ORD.Nº: 1219

MAT: **GRANEROS – ARTICULO 4° LGUC:** Emite respuesta a DOM de Graneros, en atención a análisis del PRC vigente respecto a propiedad ubicada en Calle Juan Pablo I N°0425 Rol SII N 138-34, Comuna de Graneros.

ORD.: N° 149
ANT.: Solicitud 202206106CIP000251.
MAT.: Consulta lo que indica.

MAT : Artículo 2.1.12 OGUC, esta SEREMI se pronuncia sobre la propuesta de Modificación del Plan Regulador Comunal de Graneros.

ROL 138-34

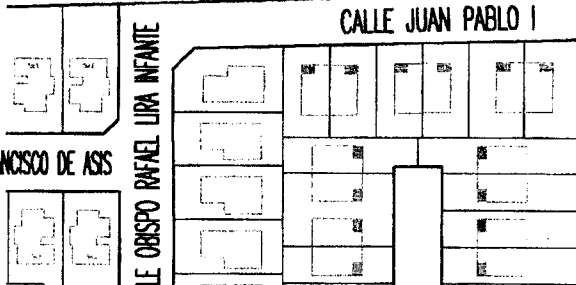
2. La Ordenanza Local indica que la calle Juan Pablo I corre entre la calle proyectada 2 hasta O'Higgins norte, es una vía de servicio con un ancho proyectado de 15 m. El plano grafica toda la vía con la simbología de vía existente con 15 m. La duda surge ya que en la realidad la vía tiene desde 7,40 m. a 8,50 (variable según el punto) con lo cual debió graficarse ensanche hacia uno de sus costados o ensanche compartido.

3. En particular, la línea oficial norte que se defina para Juan Pablo I en el tramo poniente del predio Rol 138-34, afectará el inmueble de Conservación Histórica-ICH5 del "Seminario Cristo Rey" o por el sur un conjunto habitacional recepcionado hace aproximadamente ocho a diez años, lo que se indica para solicitar tener en cuenta al impartir sus instrucciones. En el tramo Oriente de Juan Pablo I, se ha utilizado anteriormente lo conversado en la Seremi de Vivienda, al consultar los 15 m. con ensanche hacia el norte teniendo en consideración que el terreno en ese sector no se encuentra consolidado. Adjunto croquis del predio.

Como se observa, calle Juan Pablo II, ya materializada y en estado existente, según la Ordenanza del PRC contempla un perfil propuesto de 15 metros entre líneas oficiales, sin embargo, la realidad física existente de la comentada vía, consigna un perfil entre líneas oficiales, variable y no superior a 10 metros (8.8 metros, 9.2 metros), correspondiendo esto, a una afectación de utilidad pública, relacionada a ensanche de vialidad para concretar con lo preceptuado en la ordenanza respectiva.

En el mismo orden de ideas, se observa una incongruencia entre lo descrito en la Ordenanza Local - Artículo 4 “Vialidad Estructurante de Nivel Comunal” y lo graficado en el Plano PRCGRA-06106, en lo referido al estado de la vía y su relación con el ancho entre líneas oficiales, en específico, el perfil existente graficado del plano, distaría con lo establecido en la Ordenanza, observando que la Ordenanza indica un perfil propuesto de 15 metros entre líneas oficiales, con categoría de servicio y el plano grafica un perfil de 15 metros ya existente entre líneas oficiales. No observando ni considerando con esto, la afectación y su correspondiente instrucción para materializar el perfil propuesto, el cual además dista de la realidad física, en lo referido de indicar en qué sentido del eje de la calzada correspondería aplicar tal afectación.

Así también, y en otro ámbito de consideraciones, de revisado el sector con la correspondiente visita técnica, se constata que en la realidad física, una parte del tramo de la calle Juan Pablo II, comprendido entre las calles Obispo Rafael Lira Infante oriente y calle Obispo Rafael Lira Infante poniente, la calzada y la acera con su respectiva vereda sur, se encuentran ya materializadas y urbanizadas, a propósito además del conjunto habitacional ya materializado denominado Villa Monasterio, considerando con esto, que las edificaciones siguientes adyacentes fueron adoptando la misma línea oficial, reconociendo de tal modo, el sentido sur de vía y identificando con esto una preexistencia.

Pues bien, en base a esto, y conforme lo indicado en el párrafo anterior, se hace necesario citar lo establecido en el inciso segundo del artículo 2.3.1 de la Ordenanza General de Urbanismo y Construcciones, el cual establece que la red vial pública será definida en los Instrumentos de Planificación Territorial correspondientes, fijando el trazado de las vías y su ancho, medido entre líneas oficiales, lo que se graficará en el plano respectivo, y para esto, los citados instrumentos definirán las vías conforme a la clasificación y a los criterios que disponen los artículos 2.3.2. y 2.3.3. del mismo cuerpo reglamentario, puediendo asimilar las vías existentes a las clases señaladas en dichos artículos aun cuando éstas no cumplan los anchos mínimos o las condiciones y características allí establecidos. (el subrayado es nuestro).

En consecuencia, en atención a la condición actual del tramo comentado de Juan Pablo II, el cual una parte se encuentra materializada la urbanización, reconociendo además una preexistencia de la línea oficial en su sentido sur, el cual además se conformó previo a la modificación del actual Plan Regulador Comunal de Graneros, y que para la actual planificación territorial se observa una inconsistencia, se entiende factible para este caso, la intención de aunar criterios en base a lo preceptuado en el párrafo segundo del artículo 2.3.1, en cuanto a "asimilar" el tramo existente, considerando exclusivamente el resguardo al inmueble de conservación histórica establecido por el PRC, siendo esto materia de carácter taxativa en cuando a la protección al valor patrimonial cultural.

Por consiguiente, para finalizar, y en conocimiento de la emisión de certificados de informaciones previas por parte vuestra, en predios insertos en esta área en análisis, los cuales declaran que la afectación ocurre para el sentido norte de calle Juan Pablo II, para el tramo que no cuenta con urbanización, si se consideraría futura expropiación por cuanto a la asimilación de la vía para una categoría mayor a la existente y conforme a lo consignado por el Instrumento de Planificación Territorial respectivo, a fin de mantener la condición propuesta, además a la consolidación urbana, y proyección de las vías y sector oriente adyacente siempre y cuando esto, esté sujeto a la modificación respectiva del plan regulador comunal de Graneros.
